ONDERWERP
Aanvulling MER Randweg Waddinxveen

PROJECTNUMMER
D03091.000071

DATUM
22-2-2017

VAN
Eric van Dijk

Figuur 2 Profiel Beijerincklaan met optionele aanplant kleine bomen

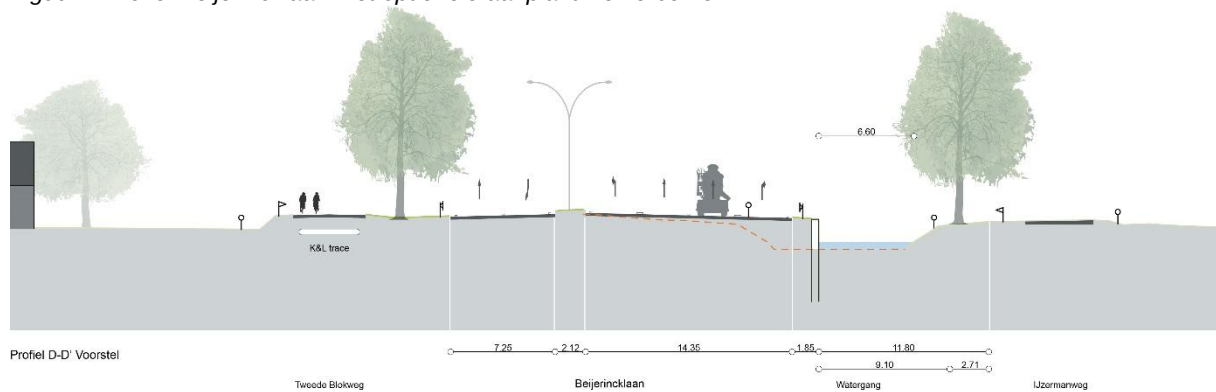
1. Hoe ziet herplant als compenserende maatregel bij de Beijerincklaan er uit?
2. Op welke manier kan de Zesde Tochtweg als oude structuur herkenbaar blijven?
3. Wat is het effect van de maatregelen ten behoeve van geluid?
4. Wat is het effect van de maatregelen ten behoeve van ecologie (vleermuizen)?
5. Hoe komt de neutrale tot positieve score van de Randweg als structuurdrager tot stand?

Het behouden van een deel van de bomen is de belangrijkste mitigerende maatregel. Er is onderzocht of de laanstructuur van de Beijerincklaan ter plaatse van de kruising behouden kan blijven door ruimte te maken in het profiel voor de bestaande bomen. Bijvoorbeeld door de watergang te versmallen waarmee de bomen tussen de IJsermanweg en de watergang behouden kunnen blijven en kijken of de bomen tussen de Beijerincklaan en de Tweede Bloksweg niet alsnog gehandhaafd kunnen blijven.

Na overleg met het hoogheemraadschap is gebleken dat zij bij hun eis blijven dat de watergang ten noordwesten van de Beijerincklaan niet deels versmald mag worden. Dit heeft te maken met de doorstroming richting het gemaal dat in de huidige situatie al verre van optimaal is. Een versmalling zou dit effect alleen maar versterken. Daarnaast is ook onderzocht of er bomen geplant kunnen worden in de smalle strook die overblijft tussen de verlegde watergang en de IJsermanweg. Dit is mogelijk, maar vanwege de beperkte groeiruimte worden deze bomen nooit zo groot als de huidige langs de Beijerincklaan. In de verdere planvorming wordt onderzocht of dit past binnen het wensbeeld.

De verplichte herplant kan gebruikt worden om eventuele 'gaten' in de laanstructuur van de Beijerincklaan te versterken en daarmee de monumentaliteit van de resterende delen te behouden. Ter hoogte van de kruising met de Vredenburglaan wordt hiermee de herkenbaarheid van de doorgaande structuur echter niet hersteld. Dit effect wordt daarom nog steeds als negatief beoordeeld.

Figuur 3 Bepaling van 1 D zichthoek voor de locatie van de maatregelen

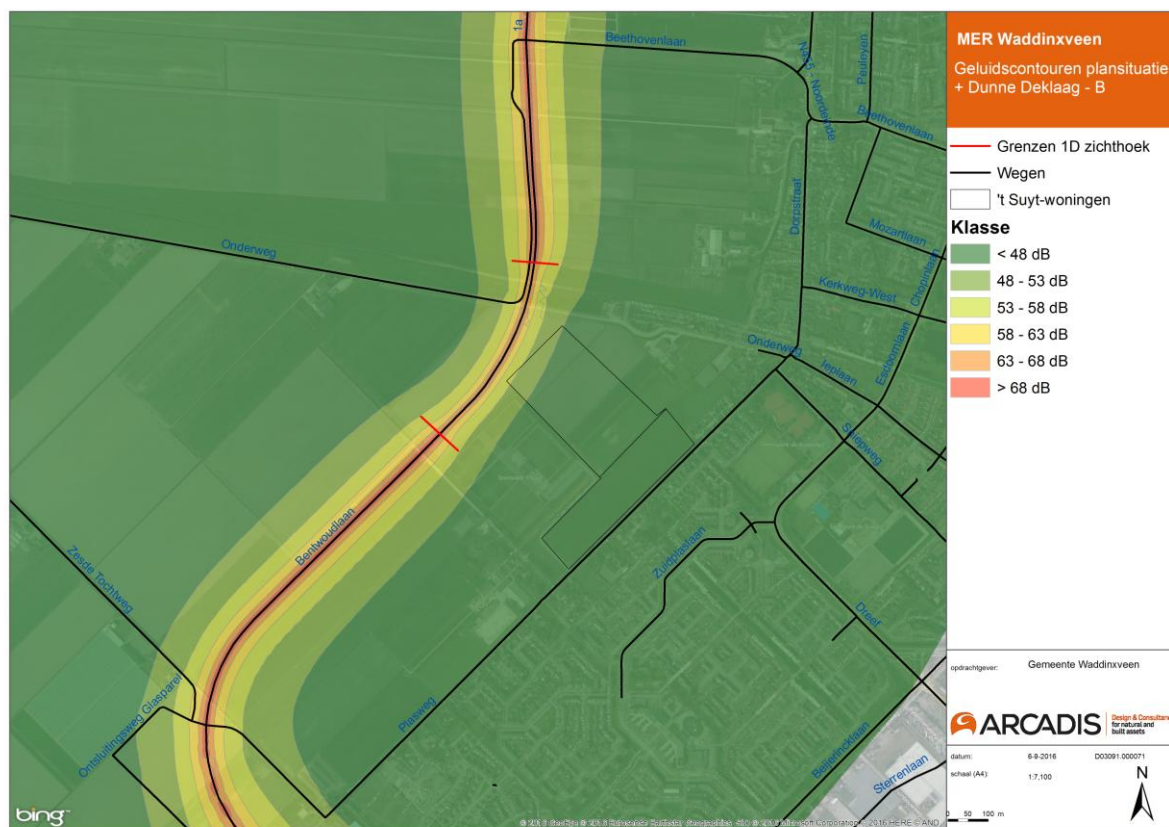
Omdat in de plansituatie sprake is van een overschrijding van de voorkeursgrenswaarde ten hoogte van het geplande nieuwbouwgebied zijn er geluidsmaatregelen onderzocht.

Aan de hand van de 48 dB contourgrens is een 1D zichthoek bepaald, zie Figuur 3 hierboven. Binnen deze zichthoek zijn maatregelen het meest effectief. Tussen de grenzen van de 1D-zichthoek is berekend wat de invloed is van de maatregelen op de geluidsbelasting. De afstand tussen deze grenzen is 500 meter.

Figuur 4 Geluidscontouren in plansituatie met Dunne Deklaag type B over een lengte van 490 meter

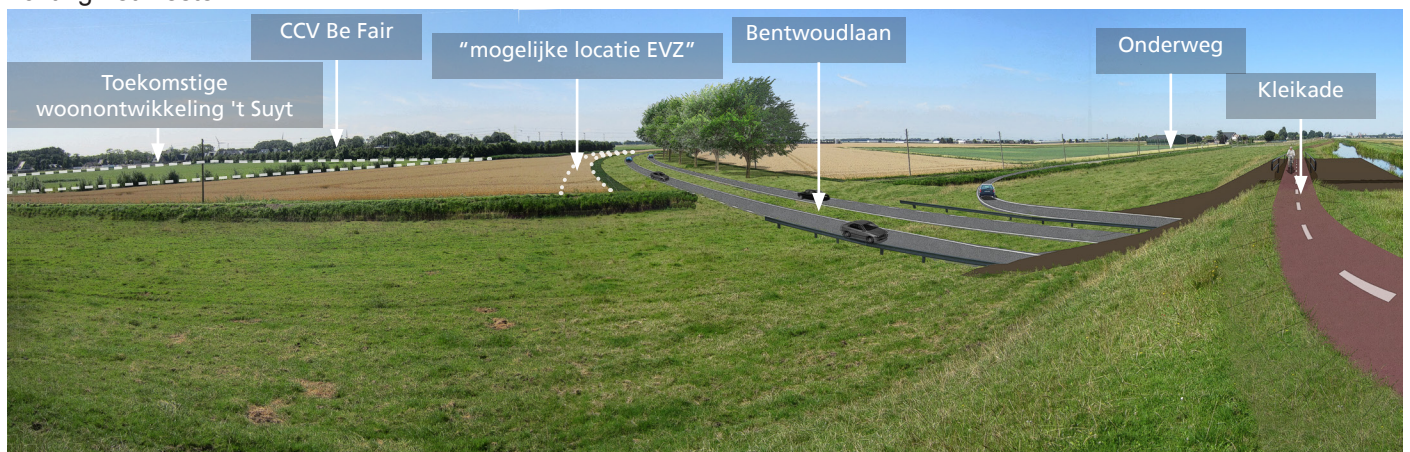
In de memo in bijlage 1 is de geluidsbelasting ná het treffen van maatregelen voor de verschillende twee varianten inzichtelijk gemaakt door middel van figuren met geluidscontourlijnen.

In Figuur 4 is de geluidscontour weergegeven na toepassing van een Dunne Deklaag type B en in Figuur 5 de geluidscontour na toepassing van een scherm van 1 meter hoog. Van deze twee maatregelen is de dunne deklaag de meest effectieve maatregel. Na het toepassen van de dunne deklaag B ligt 88% van het woningbouwgebied 't Suyt in de contourklasse tot 48 dB. Dit betekent dat voor 12 % van het gebied niet wordt voldaan aan de voorkeursgrenswaarde. Dit komt overeen met circa 14 woningen. Voor de situatie met het geluidsscherm valt 78% van het nieuwbouwgebied in de klasse < 48 dB.
